**Avis délibéré sur le projet d'exploitation
d'une installation géothermique
à Strasbourg (67)
porté par la Société Civile Immobilière (SCI) La Tréflière**

n°MRAe 2022APGE48

Nom du pétitionnaire	Société Civile Immobilière (SCI) La Tréflière
Commune	Strasbourg
Département	Bas-Rhin (67)
Objet de la demande	Autorisation d'ouverture de travaux miniers et permis d'exploitation d'une installation de géothermie.
Date de saisine de l'Autorité Environnementale	14/02/2022

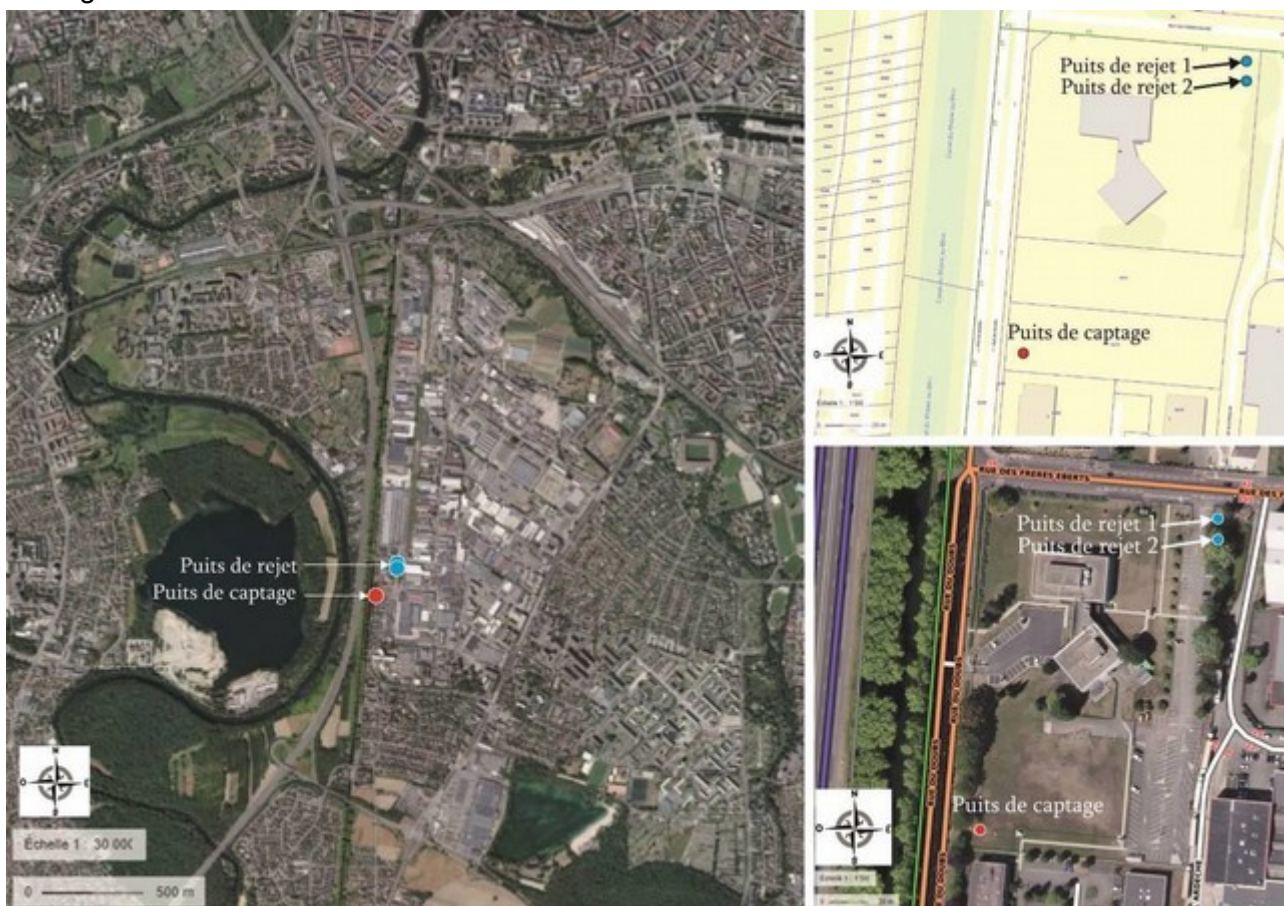
L'Ae recommande de mettre en place une maintenance régulière et rigoureuse des installations qui permet de surveiller en permanence les éventuelles fuites du fluide frigorigène.

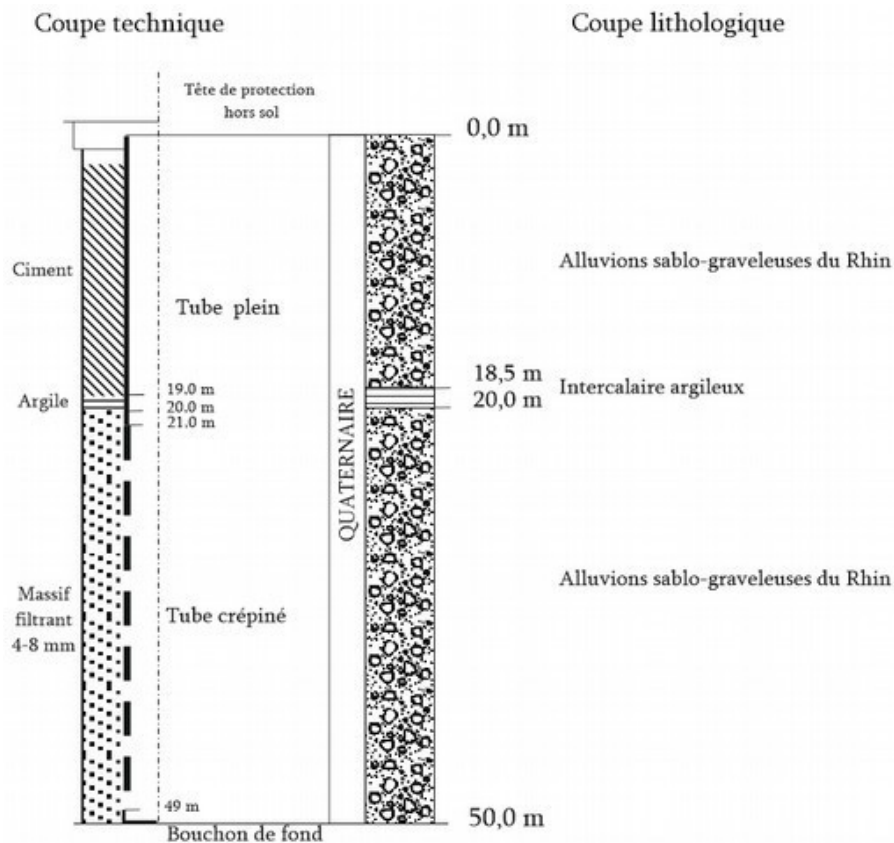
L'Ae s'est interrogée sur la méthode de réinjection au droit des puits de rejet à savoir si cette réinjection se fait par gravité ou avec l'utilisation d'une pompe de réinjection. Le dossier n'apporte pas d'élément précis sur ce point.

L'Ae recommande à l'exploitant de préciser et justifier la méthode de réinjection prévue au droit des puits de rejet (par simple gravité ou à l'aide d'une pompe).

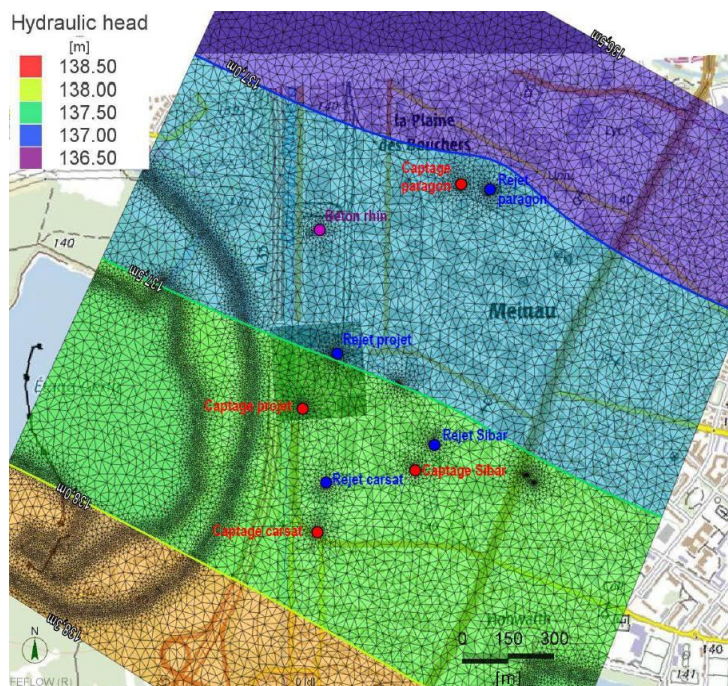
Le dossier comporte une carte des courbes piézométriques du secteur d'étude. Cependant, il est mentionné qu'en l'absence d'informations précises sur les forages et les doublets géothermiques présents dans l'environnement du site, les données d'entrée ont été en partie évaluées.

L'Ae s'interroge donc sur la pertinence des données ; en l'absence de certitudes, des hypothèses défavorables doivent être utilisées en première approche.

L'Ae recommande au pétitionnaire soit de faire valider les données d'entrée par les différents exploitants tiers, soit de présenter une approche qui prenne en compte les conditions les plus défavorables.

Modélisation des incidences thermiques du projet sur 30 ans

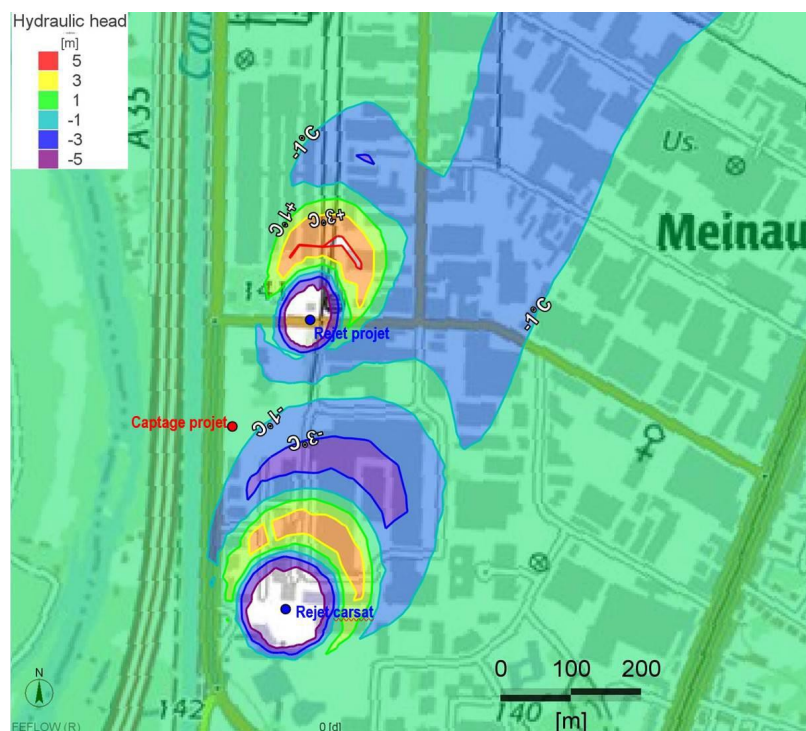
L'Ae s'interroge sur cette carte de modélisation : comment est-il possible que, au droit du point de rejet, la carte présente un refroidissement de la nappe à long terme de -3 à -5 °C et dans le même temps un réchauffement de +3°C à une distance de 200 mètres, puis à nouveau un refroidissement à partir d'une distance d'environ 400 mètres de -1°C.

L'Ae recommande de reprendre les explications du dossier sur le refroidissement et/ou le réchauffement de la nappe à partir du point de rejet et en s'en éloignant, et de conclure sur les gradients maximaux de température modélisée auxquels on arrive sur une durée de 30 ans.

température du doublet de la société CARSAT situé à l'amont hydraulique. Le doublet SIBAR, également proche du site, ne semble pas avoir été pris en compte sur cette carte alors qu'il figure dans les données d'entrées du modèle. Là encore, il est mentionné qu'en l'absence d'informations précises sur les forages et les doublets géothermiques présents dans l'environnement du site, les données d'entrée ont été évaluées.

L'Ae s'interroge donc à nouveau sur la pertinence des données d'entrée ; en l'absence de certitudes, des hypothèses défavorables doivent être utilisées en première approche.

L'Ae recommande au pétitionnaire de présenter une approche qui prenne en compte les conditions les plus défavorables et de caractériser les conséquences environnementales et sanitaires à long terme.
